**NOTA TÉCNICA N ° 45/2018**

Ref: PAAF 0024.17.020360-8

1. **Objeto:** Estação Ferroviária
2. **Endereço:** Praça Governador Valadares, s/n
3. **Município:** Mar de Espanha
4. **Proteção:** Tombamento Municipal– Decreto nº 12/2007
5. **Objetivo:** Análise das imagens ilustrando obra em andamento
6. **Considerações preliminares:**

Figuras 1 e 2 – Vista da fachada da Estação Ferroviária, em que se observa os tijolos revestidos de argamassa de cimento, e o piso também revestido de cimento.

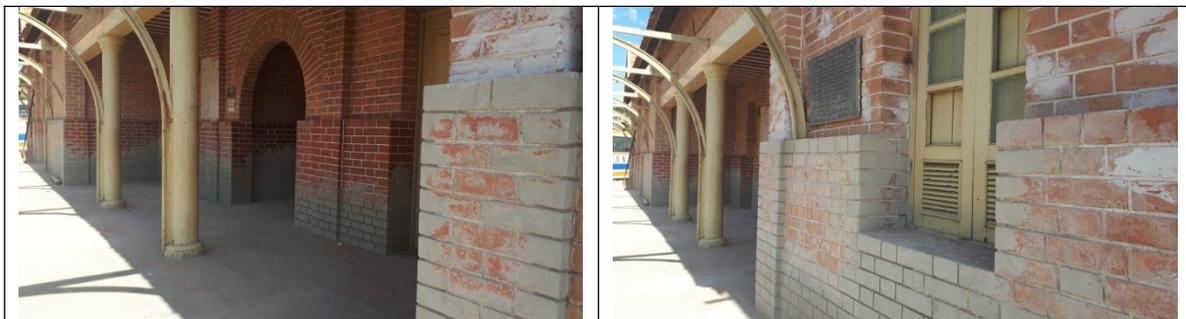
2 - O projeto indica que "os tijolos que se encontrarem em estado de decomposição (esfarelando) serão recompostos com liga de barro e cimento, a fim de obter a tonalidade original do tijolo maciço". Constatou-se que os tijolos danificados, especialmente aqueles localizados junto à base da edificação, receberam complementação em argamassa de cimento, na tonalidade natural (ou seja, cinza), de forma diversa da especificação em projeto. Da mesma forma, tijolos danificados existentes ao longo dos planos da fachada receberam o mesmo tratamento.

Figuras 3 e 4 – Detalhe dos tijolos cobertos de argamassa de cimento.

Figuras 5 e 6 – detalhe do anexo revestido em argamassa de cimento, e com textura em baixo relevo.

Figuras 7 e 8 – Detalhe da argamassa de cimento nos tijolos e vista de vão na fachada onde estão armazenadas as telhas retiradas da cobertura da edificação.

As imagens encaminhadas também mostram que as telhas originais foram retiradas da cobertura e estão armazenados em um dos vãos, sem devida proteção contra as intempéries

e / ou ações de vandalismo. A edificação encontra-se sem cobertura.

- Manutenção da argamassa de cimento já aplicada sobre os tijolos maciços originais, tendo em vista que a sua remoção poderá acarretar em maiores danos à edificação e seus elementos originais.

- Os tijolos que tiverem perda de mais de 50% de sua seção deverão ser substituídos por outros tijolos similares;
- Novas reconstituições de trechos danificados nos tijolos deverão respeitar as especificações de projeto (recomposição com liga de barro e cimento) ou do Iepha (aplicação de massa de pó de tijolo cerâmico e cal);

- Os trechos das alvenarias onde não foi aplicada argamassa de cimento sobre os tijolos maciços deverão receber tratamento de limpeza para posterior aplicação de velatura, conforme especificado em projeto;

- Deverá ser indicada solução técnica para pintura / tratamento / acabamento a ser dado nos trechos das alvenarias que receberam aplicação de argamassa para uniformização das tonalidades e texturas dos materiais. Esta solução deverá ser apresentada e

- As telhas que foram removidas da cobertura deverão ser armazenadas em local seguro e fechado para posterior reutilização. Os procedimentos de recuperação deverão ser executados e o seu assentamento deverá ser realizado o quanto antes, tendo em vista a aproximação do período chuvoso;
- O revestimento do anexo deverá ser feito respeitando o projeto aprovado pelo COMPAC onde era prevista a utilização do revestimento "*bruciato*" em tom de terra, prevendo diferenciação formal e estilística do trecho original.
- A obra deverá ter acompanhamento técnico diário de especialista, com a emissão da ART e verificação rigorosa do cumprimento do projeto aprovado.
